Giudizio n°	3054 del	06/06/2019
Prot n°	46532 del	14/02/2019
Ditta proponente	EA IDRO Srl	
Oggetto	Progetto per la realizzazione di un impianto idroelettrico di cui A.U. n. 209 - Determinazione n. DA 13/79 del 10/03/2015	
Comune dell'intervento	BUGNARA	Località Torre Dè Nolfi
Tipo procedimento	Verifica Preliminare

Verifica preliminare (art. 6 del D.Lgs. 152/06)
REALIZZAZIONE IMPIANTO IDROELETTRICO DI CUI A.U. N.209 DETERMINAZIONE
N.DA13/79 DEL 10/03/2015.

Titolo dell'intervento:	Valutazione preliminare ai sensi dell'art.6, comma 9 del D.Lgs. 152/2006. REALIZZAZIONE IMPIANTO IDROELETTRICO DI CUI A.U. N.209 DETERMINAZIONE N.DA13/79 DEL 10/03/2015.
Descrizione sintetica del progetto:	La ditta presenta marginali modifiche introdotte alla parte edile del progetto di costruzione di un piccolo impianto idroelettrico nel comune di Bugnara denominato "Sagittario" e autorizzato con provvedimento di Autorizzazione Unica n° 209 rilasciato con Determinazione DA13/79.
Azienda Proponente:	EA IDRO srl

Lieve modifica della conformazione del canale di adduzione.

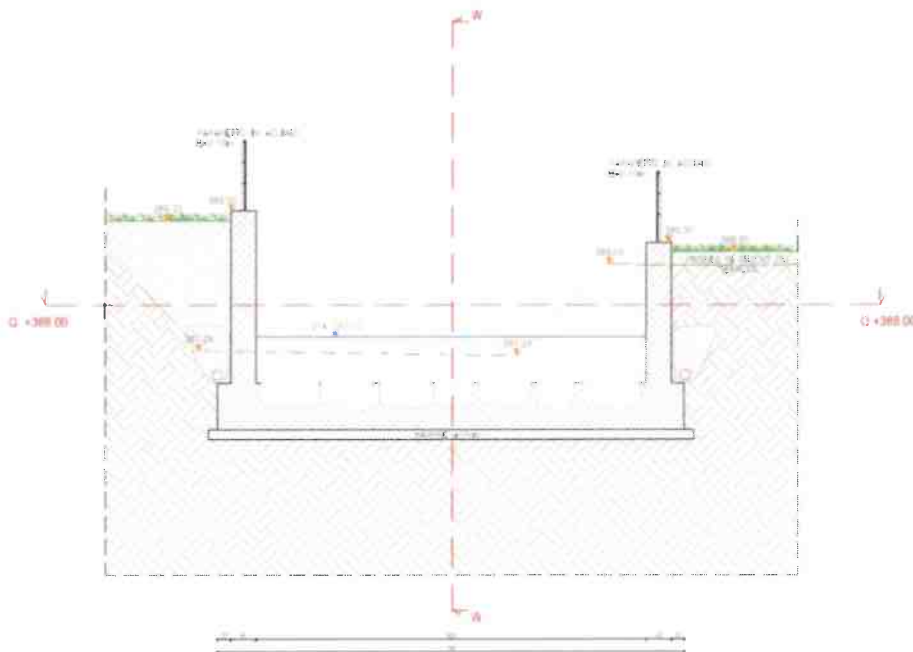
Dopo una verifica in loco con rilievo strumentale, la ditta ritiene opportuno conformare il canale di adduzione allo stato dei luoghi; nel progetto autorizzato, infatti, il canale di adduzione aveva una conformazione divergente. Con lo stato dei luoghi verificato, tuttavia, emerge che ciò comporterebbe un restringimento dell'alveo naturale del torrente di circa 1,80 mt. Aumentando invece la larghezza di imbocco del canale, l'alveo originale del torrente non verrebbe alterato. Tale proposta di modifica non determina né un cambio nella localizzazione delle opere, né di tecnologia. Le dimensioni non subiscono incrementi significativi né in termini planimetrici né di scavi previsti. Vi è invece un aspetto migliorativo relativo alla conservazione dello stato dei luoghi.

Il tecnico dichiara che la variazione proposta è ininfluente per gli impatti ambientali sia in fase di cantiere sia in fase di esercizio rispetto al progetto già autorizzato in quanto nulla cambia relativamente:

- all'emissione di gas e polveri;
- alle operazioni di scavo e di movimento mezzi;
- alla vegetazione;
- all'utilizzo dell'acqua;
- alla fauna;
- a incrementi dimensionali.

Dal punto di vista paesaggistico vi è invece un miglioramento per il mantenimento dell'ampiezza dell'alveo originale del torrente.

Mancanza di equilibrio statico: aggiunta di fondazioni e stabilizzazioni alle pareti del canale di adduzione e del tratto a valle della traversa e alla traversa di derivazione.

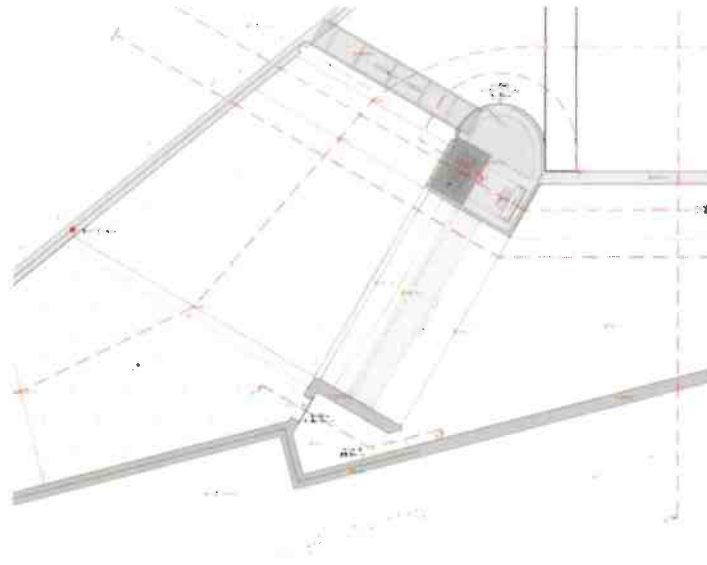
Nelle tavole autorizzate, per le strutture di elevazione realizzate a conformare l'alveo del fiume nel tratto interessato dalla presa, non erano indicate le relative fondazioni. Ciò è evidentemente una inesattezza progettuale da correggere, in quanto determinerebbe una situazione di non equilibrio statico per la struttura stessa, a causa delle azioni di spinta delle terre agenti su di essa e pertanto pericolosa. La ditta propone quindi la formazione di una fondazione a platea per le pareti suddette. Al fine di rinaturalizzare il fondo verrà effettuata la posa di massi. Tale selciatura sarà nel tempo naturalmente ricoperto dal materiale trasportato dall'acqua risultando pertanto completamente invisibile

Allo stesso modo il tecnico dichiara che **sono necessarie delle opere di stabilizzazione dell'alveo nel tratto interessato dalla derivazione che erano mancanti e non indicate nel progetto autorizzato ma necessarie per l'ancoraggio della ventola mobile e dei pistoni di movimentazione della stessa.** Le fondazioni così conformate risultano quindi presidio di stabilità di tutta l'opera soggetta a forte azione erosiva.

La soluzione progettata mitiga l'impatto sull'ambiente in fase di cantiere (sicurezza dei lavoratori) e durante la vita utile dell'opera poiché aumenta la durabilità delle opere (minore necessità di interventi di manutenzione invasivi e sicurezza dei lavoratori). Il tecnico dichiara che, rispetto a quanto indicato nel progetto autorizzato vengono mantenute le dimensioni e la posizione planimetrica; **viene modificata solo la posizione dei pistoni di movimentazione non più previsti sotto alla ventola ma incassati nelle spalle laterali di contenimento.** La soluzione proposta consente di salvaguardare la sicurezza dei lavoratori con l'accesso al locale sotto alla ventola in caso di anomalia che sarebbe altrimenti eccessivamente arduo e poco sicuro; ciò anche in fase di cantiere vista l'eliminazione della necessità di uno scavo profondo con rischio di caduta in profondità. Il tecnico dichiara che la modifica proposta non genera alcun impatto rispetto al progetto autorizzato, né in fase di cantiere né in quella di esercizio in quanto nulla cambia relativamente:

- all'emissione di gas e polveri (miglioramento per minor volume di materiale da movimentare);
- alle operazioni di scavo e di movimento mezzi (possibile miglioramento per rispetto alla soluzione autorizzata grazie all'eliminazione della fossa di alloggiamento dei pistoni);
- alla vegetazione
- all'utilizzo dell'acqua (la modifica proposta risulta in realtà migliorativa in fase di esercizio in quanto garantisce un presidio nei confronti dell'erosione dell'alveo stabilizzando il fondale e le opere)
- alla fauna
- a incrementi dimensionali
- al rumore

Introduzione paratoia di sghiaio e predisposizione per paratoia di intercettazione

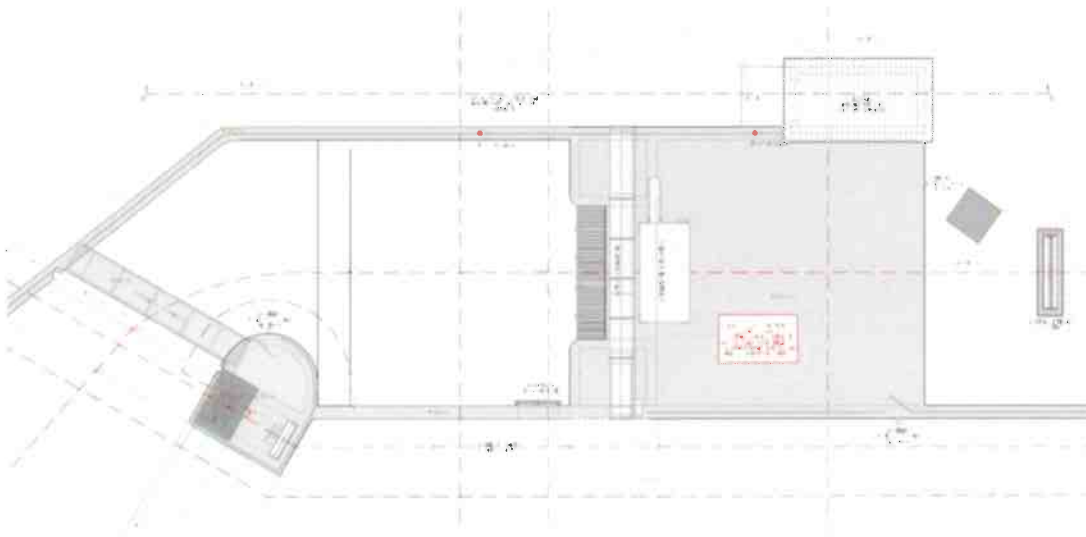
Rispetto al progetto autorizzato la ditta propone l'introduzione di una paratoia di sghiaio. L'assenza di tale dispositivo comporterebbe infatti la necessità di pulizia dell'alveo mediante accesso nello stesso con escavatori per la rimozione dei materiali depositati, mezzi di trasporto per la raccolta ed il conferimento del materiale rimosso a discarica autorizzata.

La soluzione proposta consentirà invece l'esecuzione di una pulizia periodica del materiale depositato che verrà trasportato a valle in modo completamente naturale evitando la necessità di eseguire i lavori di pulizia sopra citati, con un miglioramento per gli aspetti relativi a rumori e passaggio di mezzi.

Il tecnico dichiara che la modifica non genera alcun impatto aggiuntivo rispetto al progetto autorizzato, né in fase di cantiere né in quella di esercizio anzi risulta migliorativa per la minore invasività in fase di esercizio considerando i seguenti aspetti:

Tutto quanto sopra va ripetuto per quanto riguarda la **proposta di aggiunta di una predisposizione per l'inserimento di panconature o di una paratoia di intercettazione** necessarie a proteggere il manufatto dissabbiatore. La soluzione progettata di fatto consentirà, in combinazione con la paratoia di sgheiaio, una gestione degli interventi di manutenzione ed ispezione molto più agevole, con la riduzione drastica della necessità di accedere in alveo con mezzi meccanici per l'esecuzione di opere di pulizia.

Lieve modifica della forma dello sfioratore di sicurezza

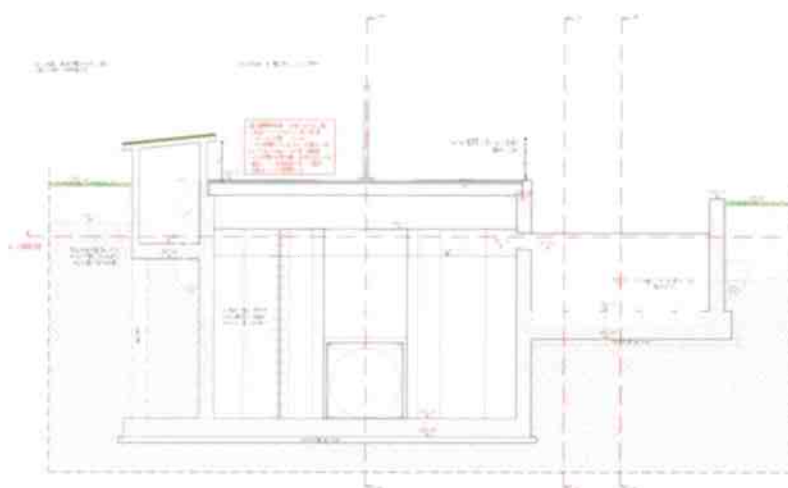
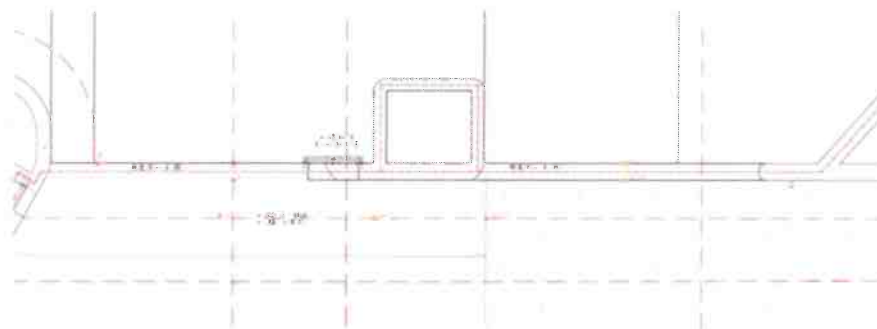
Nel progetto autorizzato era previsto uno sfioratore di alleggerimento e di sicurezza di lunghezza pari a 13 m; si propone ora di modificare la forma con una luce sfiorante suddivisa in 2 con lunghezza complessiva pari a quella originaria. La capacità di sfioro rimane di fatto sovrabbondante. La luce di sfioro inoltre è stata conformata in modo da ostacolare l'accesso al dissabbiatore da parte di personale non autorizzato, e quindi

La modifica non genera alcun impatto aggiuntivo ed è ininfluenza dal punto di vista paesaggistico.

Lieve modifica della forma della partenza della condotta

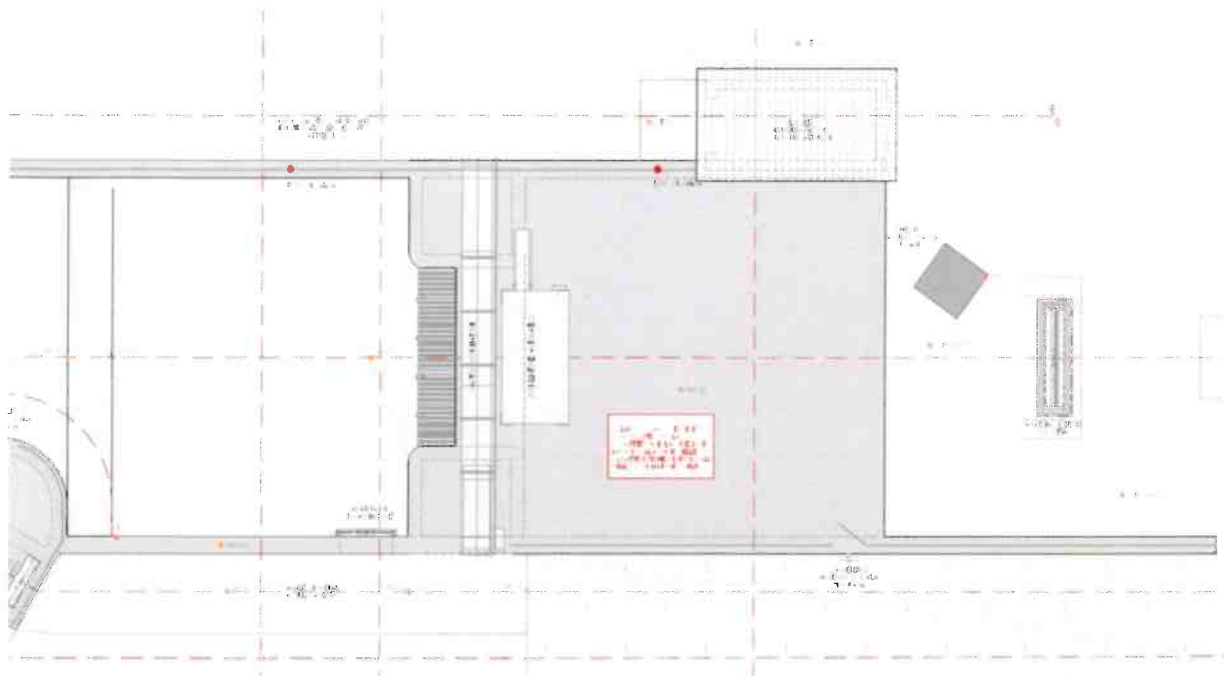
Nel progetto autorizzato era prevista la partenza della condotta con posizione decentrata rispetto all’asse del dissabbiatore. Nel progetto esecutivo l’imbocco è stato centrato rispetto all’asse del dissabbiatore. La soluzione adottata consente di evitare la formazione di una perdita di carico per brusco restringimento della sezione senza incidere sulla portata derivata. La soluzione prevista non prevede impatti aggiuntivi in quanto lo scavo relativo alla porzione aggiuntiva del manufatto per la realizzazione dell’imbocco era già ricompreso nello scavo per la posa della condotta forzata.

Sistema di sgrigliatura

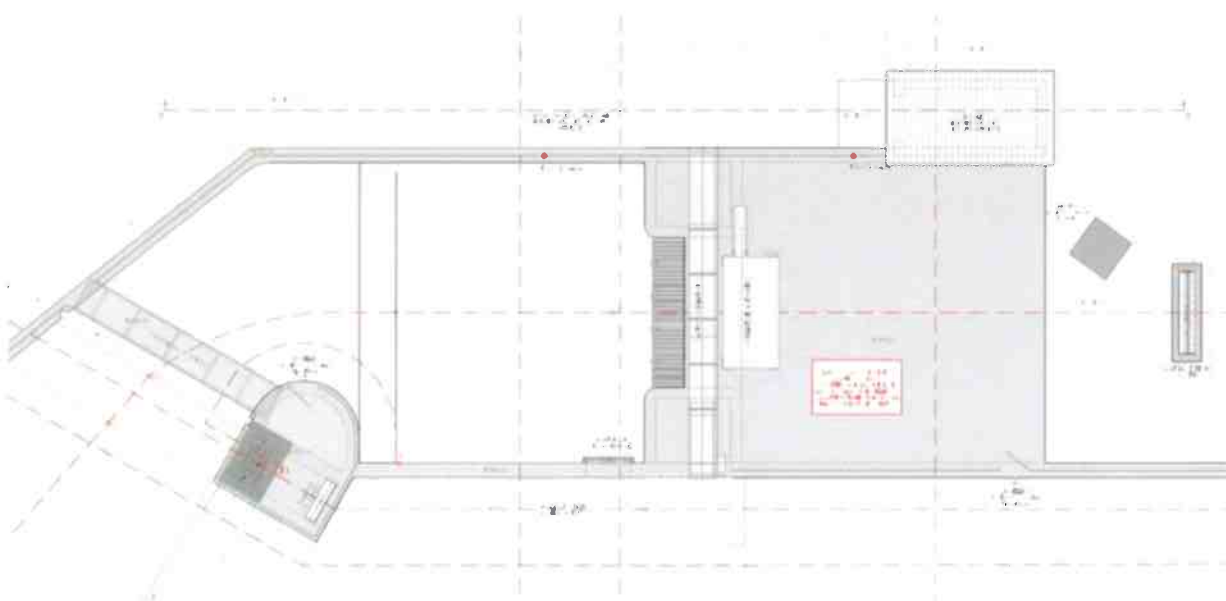
Nel progetto autorizzato era prevista l'installazione di uno sgrigliatore telescopico a pettine. Il progetto esecutivo prevede la realizzazione di uno sgrigliatore della medesima tipologia posizionato però in asse al dissabbiatore ed in posizione baricentrica rispetto allo stesso. Ciò al fine di evitare sia la caduta di foglieame in vasca di carico sia possibili atti vandalici (tramite apporto di materiale estraneo in vasca di carico che potrebbe, se trasportato alla turbina, causarne il danneggiamento).

Il tecnico dichiara che la modifica introdotta non comporta impatti aggiuntivi né una diversa occupazione della superficie del suolo. Dal punto di vista paesaggistico vi è invece un miglioramento in quanto il diverso posizionamento consente una maggiore mimetizzazione della struttura con una netta riduzione dell'impatto visivo dell'opera.

Lieve modifica forma sistema di rilascio DMV

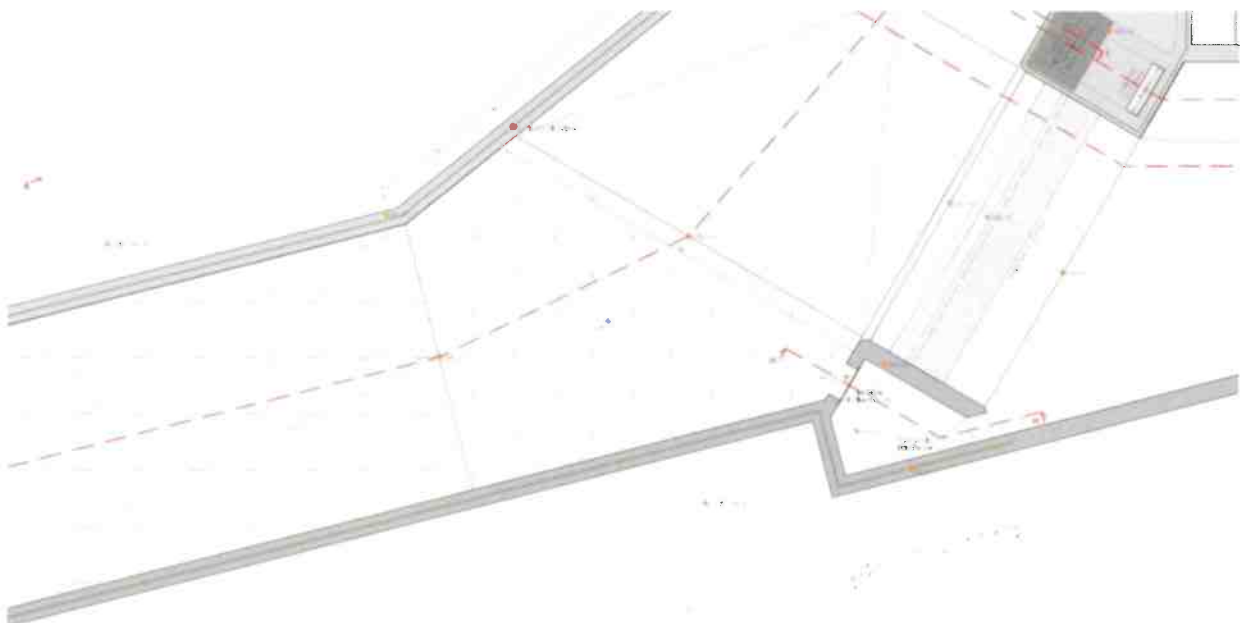
Il progetto autorizzato prevedeva un sistema di rilascio delle portate del DMV posizionato in destra idraulica e regolato in modo da garantire il rilascio dei 620 l/s prima dell'attivazione della derivazione.

Nella modifica costruttiva proposta il manufatto di rilascio del DMV è stato mantenuto nella medesima posizione. Sono state apportate lievi modifiche in merito a:

- Forma del manufatto;
- Sistema di rilascio delle portate

In particolare l'apertura del rilascio sarà ottenuta posizionando una lamiera con foro calibrato su di una apertura dalle maggiori dimensioni della parete in cemento armato (dis. n.13).

- Maggior precisione nelle dimensioni della luce calibrata essendo realizzata con un elemento di carpenteria;
- Maggior precisione nell'allineamento altimetrico della luce di rilascio;
- Una maggior precisione nella determinazione teorica del rilascio con le formulazioni da letteratura essendo la forma della luce ricalcante le condizioni previste da letteratura.

Modifiche al progetto dell'edificio di centrale:

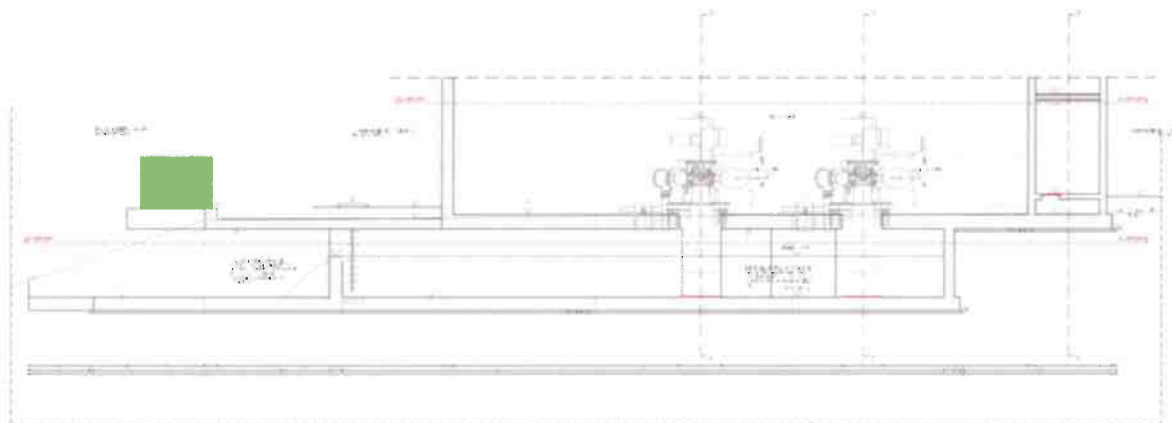
L'intervento previsto nel progetto esecutivo non prevede un incremento delle dimensioni rispetto alla soluzione autorizzata come ben evidenziato nella sovrapposizione sopra riproposta.

La sagoma delle opere nella versione autorizzata ed in quella del progetto esecutivo è perfettamente sovrapponibile. Unica zona di modifica risulta nei pressi dello scarico in alveo in cui parrebbe, osservando la sovrapposizione sopra riproposta, che la soluzione del progetto esecutivo invada l'alveo. In verità ciò non

accade in quanto la rappresentazione degli argini del progetto autorizzato non è coerente con la realtà dei luoghi. Il manufatto di scarico delle portate risulterà infatti perfettamente nascosto e ricompreso nel naturale declivio dell'argine a monte ed a valle dello scarico.
